Parc éolien de Lif

Communes de Saint-Sulpice-les-Feuilles (87) et Vareilles (23)

**Mémoire en réponse à l'avis de la Mission Régionale
d'Autorité environnementale de Nouvelle-Aquitaine**

Réponse à l'avis n° 2019APNA113 du 18 juillet 2019

Hypothèses de raccordement :

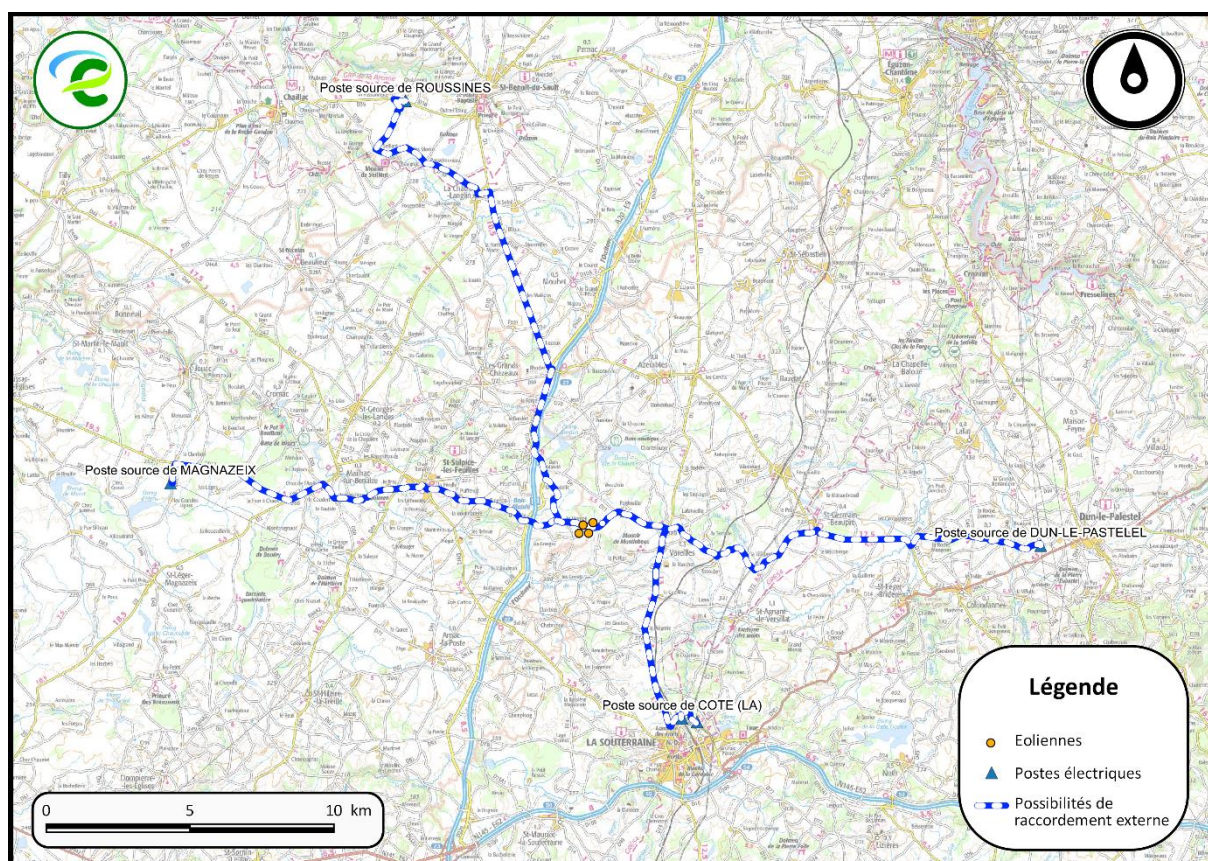
*L'étude d'impact indique que le poste source envisagé pour le raccordement est actuellement saturé. D'autres postes source sont évoqués en page 313 pour le raccordement, mais le constat est fait qu'ils sont également saturés. **Le raccordement du parc est une condition indispensable à sa réalisation. La Mission Régionale d'Autorité environnementale invite le pétitionnaire à faire évoluer son projet et à préciser l'étude d'impact en rapport avec la solution technique retenue de ce point de vue.***

*Les postes sources les plus proches sont tous saturés. **Un raccordement plus lointain est peut-être nécessaire. Or, les impacts qui en découleraient ne sont pas évoqués dans la présente étude d'impact. La MRAe précise que ces impacts doivent être analysés et présentés au public dans le cadre de l'évaluation environnementale du projet.***

D'après le site internet de Caparéseau, les postes sources à proximité du parc éolien de Lif sont (cf. carte ci-après) :

- celui de la Souterraine, situé à environ 11 km au sud. A la mi-octobre 2019, ce poste dispose d'une capacité d'accueil réservée restante à affecter au titre du S3REnR de 0 MW ; il est donc actuellement saturé ;
- celui de Magnazeix, à 21 km à l'ouest est également saturé ;
- celui de Roussines, à 21 km au nord. D'une capacité réservée initiale de 48 MW, il ne lui reste plus que 0,9 MW ;
- celui de Dun-le-Palestel à environ 22 km à l'est, d'une capacité réservée initiale de 10 MW, il ne dispose plus à la mi-octobre que de 1,8 MW, ce qui est insuffisant pour accueillir le projet de Lif.

Dans la mesure où la procédure de raccordement n'est lancée réglementairement qu'une fois l'Autorisation Environnementale accordée, le tracé du raccordement ne peut être déterminé à ce stade du projet : seules des hypothèses peuvent être avancées, privilégiant le passage en domaine public. Une fois la demande d'Autorisation Environnementale déposée, le gestionnaire de réseau pourra proposer un poste source et un itinéraire de raccordement différent.

Les hypothèses probables du tracé de raccordement sont proposées sur la carte en page suivante à titre indicatif.

Carte 2 : Durée probable annuelle d'ombres du projet de Lif.

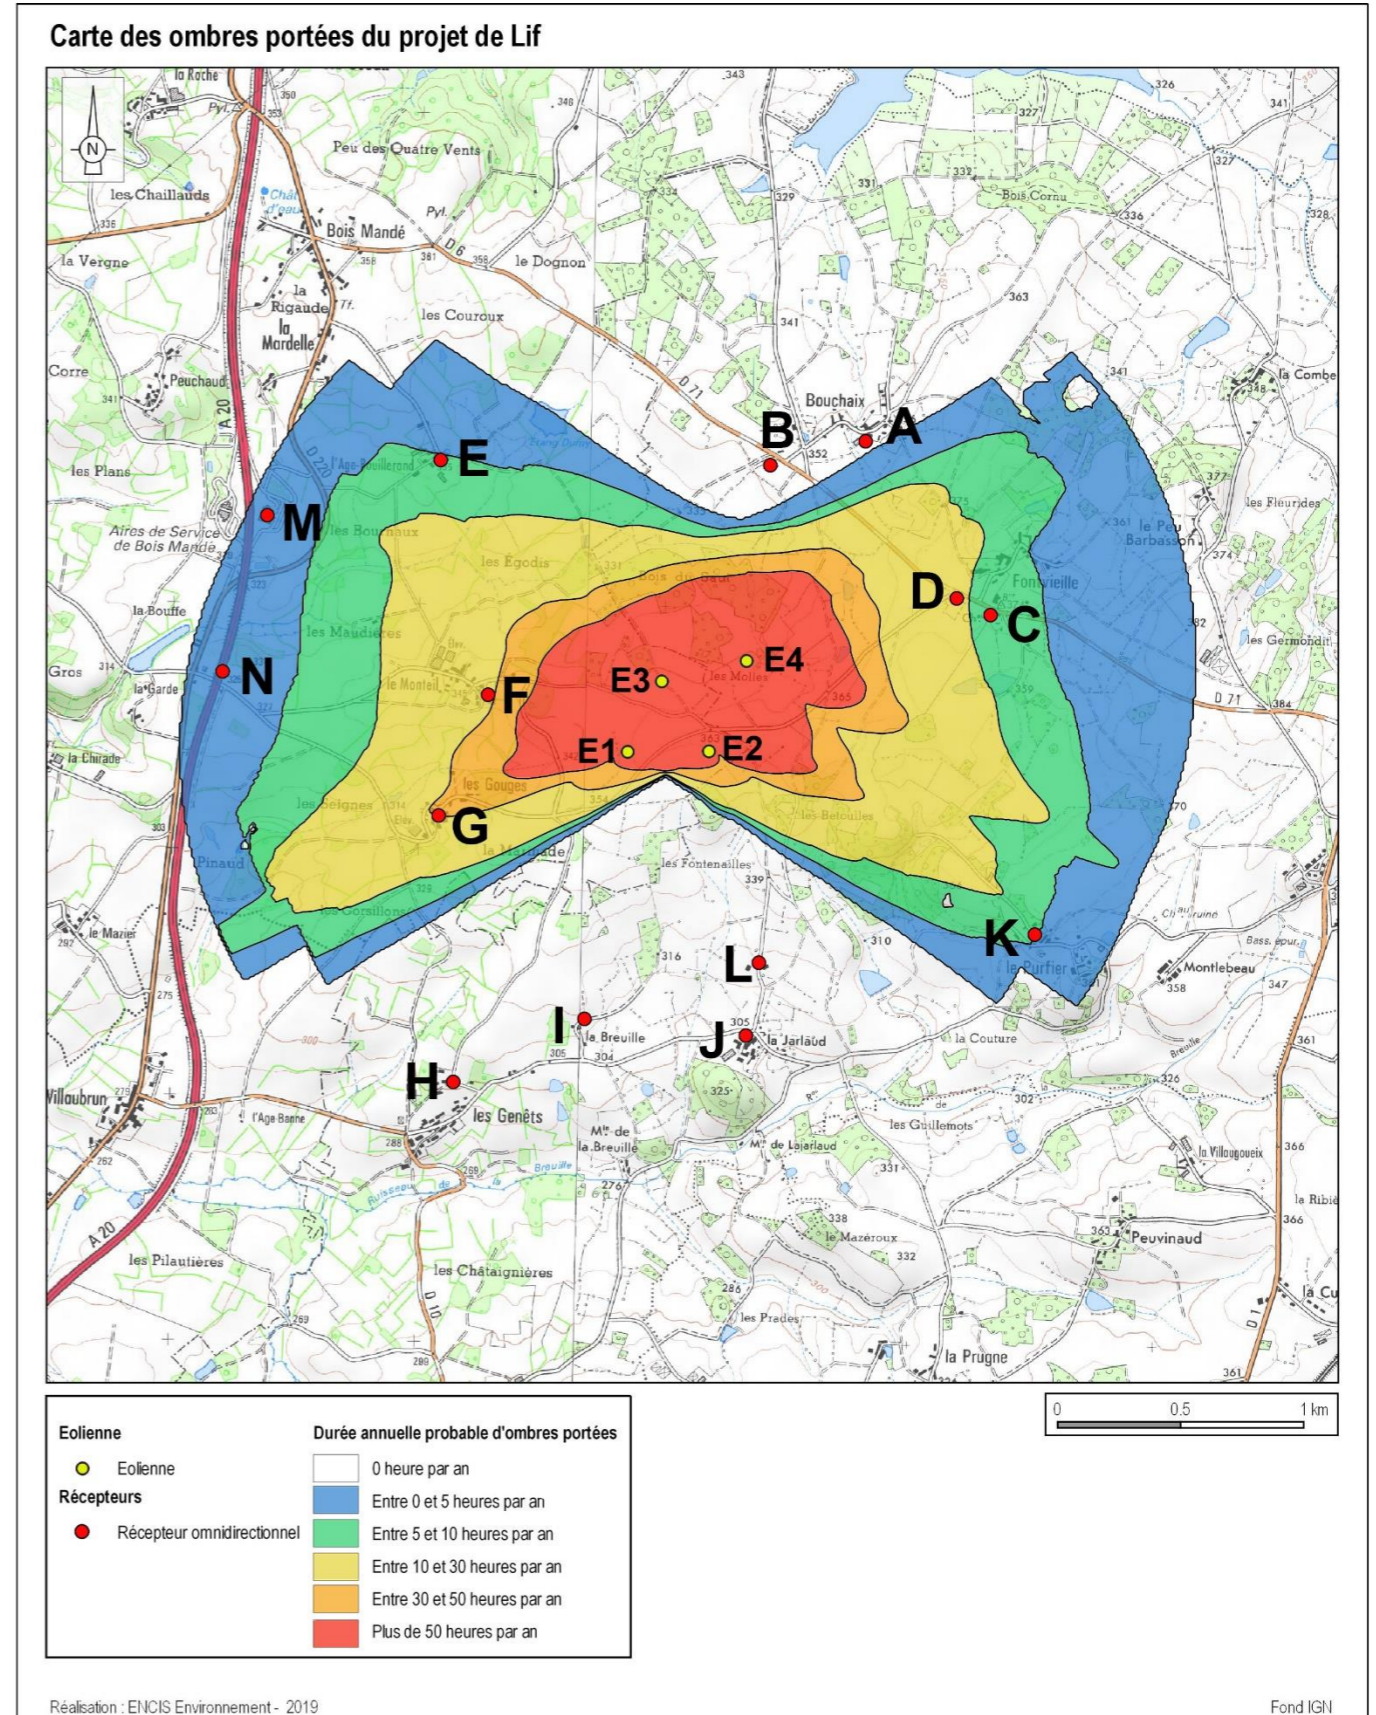
Aucune donnée n'est en revanche fournie sur les ombres portées, ce qui aurait pu être pertinent compte tenu de la proximité des secteurs habités.

Bien que réglementairement non obligatoire pour le projet de Lif (absence de bureaux à moins de 250 m des aérogénérateurs), une étude des ombres portées a été ajoutée au dossier. Parmi les 14 récepteurs étudiés, 6 ne sont pas concernés par la projection d'ombre. **L'impact des projections d'ombres est jugé négligeable pour 2 récepteurs et faible pour 4 récepteurs.** 2 récepteurs sont concernés pour une durée maximale de l'ombre annuel respectivement de 27h49 et de 30h23 (soit moins de 0,4 % du temps par an).

La carte ci-contre représente les résultats de la modélisation sous forme cartographique. La durée probable maximale de l'ombre par an est ainsi mise en évidence par des zones colorées. Les zones non colorées ne sont pas concernées par la projection d'ombre. Les zones bleues représentent les secteurs concernés par des ombres projetées probables d'une durée de 0 à 5 heures par an. En vert, de 5 à 10 heures par an, en jaune, de 10 à 30 heures par an, en orange, de 30 à 50 heures par an et enfin, en rouge, les zones concernées par une projection annuelle d'ombre supérieure à 50 heures par an. Deux émetteurs correspondant aux lieux-dits du Monteil et des Gougues (récepteurs F et G) sont situés dans la zone orange ou en limite immédiate. Le lieu-dit Fontvieille est lui situé dans la zone jaune correspondant à une durée annuelle d'ombre comprise entre 10 et 30 heures par an.
